*Enquête publique relative à la révision du zonage
d'assainissement des eaux usées de la commune de
Grand-Champ*

PARTIE 3 : CONCLUSIONS ET AVIS sur la révision du zonage d'assainissement des eaux usées de la commune de Grand-Champ

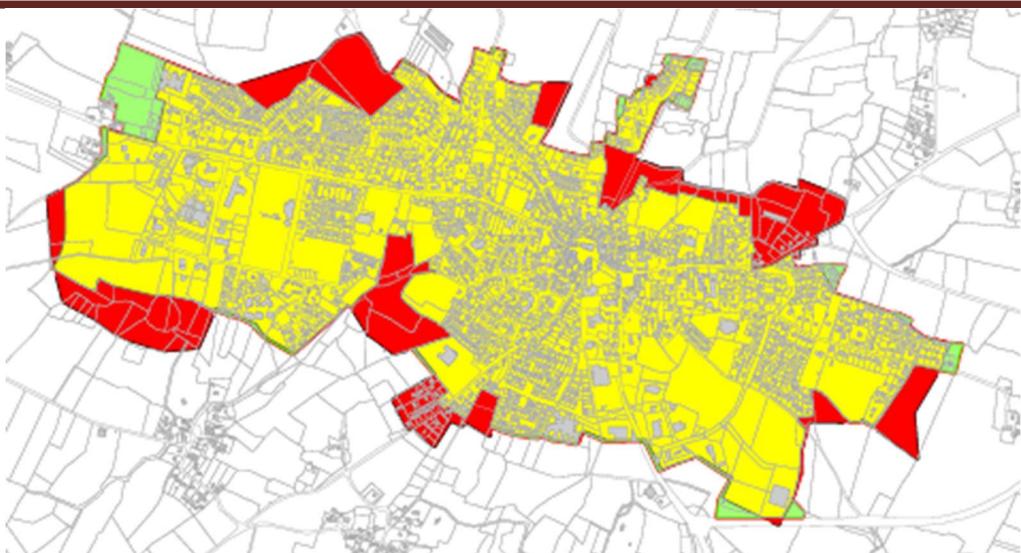
La révision du PLU de Grand-Champ ne prévoit pas de nouvelles constructions au niveau du hameau de Loperhet et le secteur n'est pas classé en zone d'urbanisation au PLU en cours de révision.

Elle traite actuellement 100 EH pour une capacité nominale de 400 EH.

En conséquence je considère que la STEU de Loperhet est adaptée à la révision du PLU de la commune

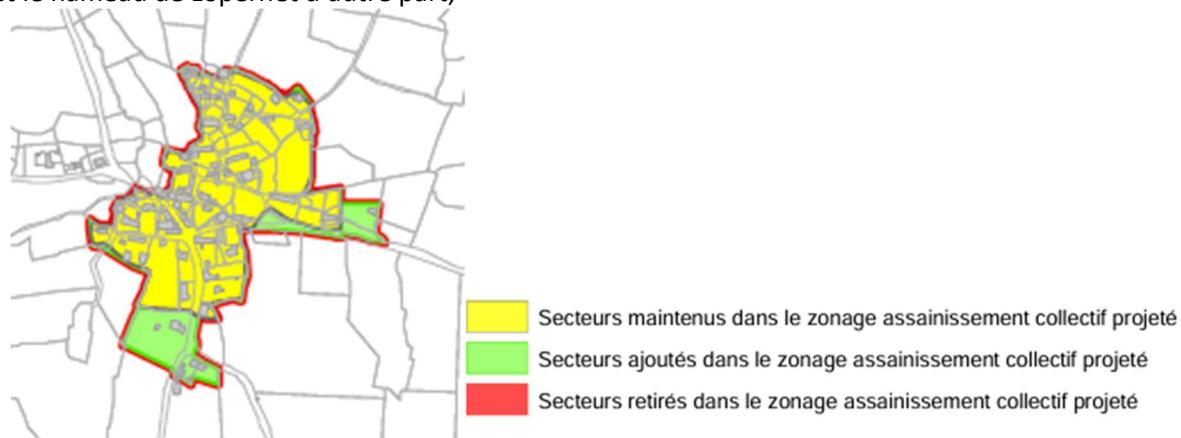
On peut constater que de nombreux secteurs du centre-bourg ont été retirés du zonage d'assainissement collectif pour « coller » au mieux au développement de la commune prévu à la révision du PLU. (zones en rouge).

Le contour du zonage d'assainissement collectif en centre-bourg et les zones agglomérées du bourg et des lotissements attenants est ajusté pour prendre en compte les réductions et extensions des zones à urbaniser telles qu'adoptées au PLU arrêté.

Il est également intégré 2 habitations situées au niveau du secteur de Parc Er Menach à l'ouest du bourg dans le zonage d'assainissement collectif.

Il est aussi prévu d'ajuster le contour du zonage d'assainissement collectif en vigueur sur le village de Loperhet en classant en zonage d'assainissement collectif les parcelles ou parties de parcelles déjà desservies ou / et raccordées (zones en vert).
